**Avis sur le projet de parc éolien
de la société Centrale éolienne des Gâtines sur les communes
de Bonneval et de Pré-Saint-Évroult (28)**

N°MRAe 2023-3774

Avis délibéré de la MRAe Centre-Val de Loire n°2023-3774 en date du 30 juin 2023

Plan d'ensemble des aménagements du projet (source : étude d'impact, page 497)

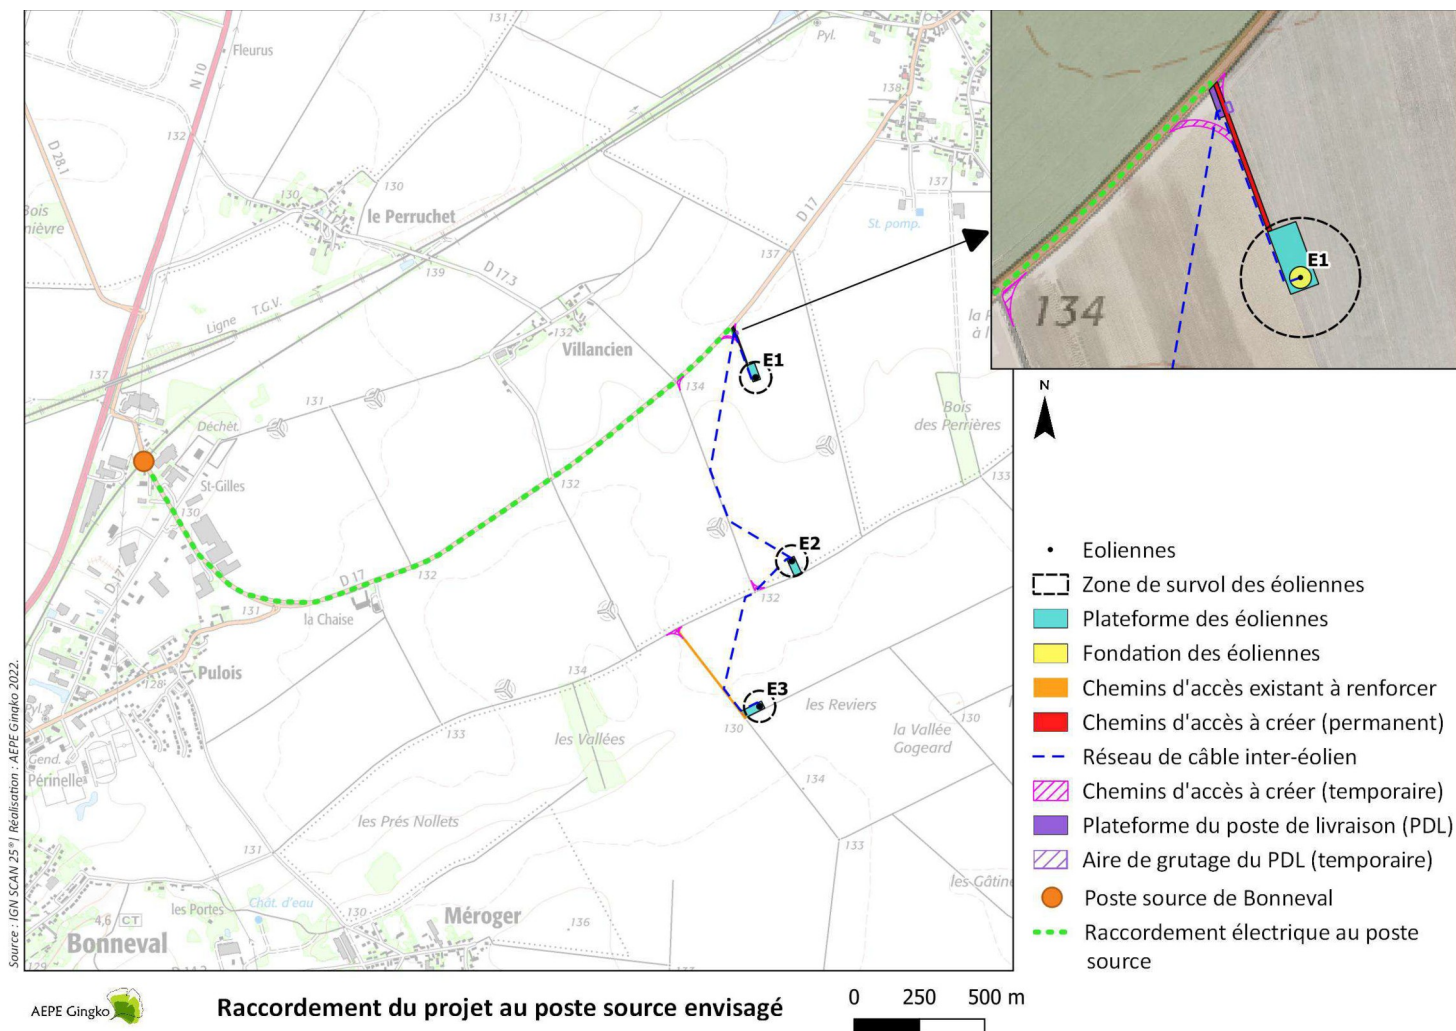
L'habitation la plus proche se situe au nord-est de Bonneval (hameau Villancien), et elle est distante de 690 m de l'éolienne E1. Les deux autres éoliennes se situent à plus de 1000 m de toute habitation.

Une attention particulière devra être portée lors des phases de travaux, au sud de l'éolienne E2 pour ne pas endommager les réseaux électriques et téléphoniques enterrés.
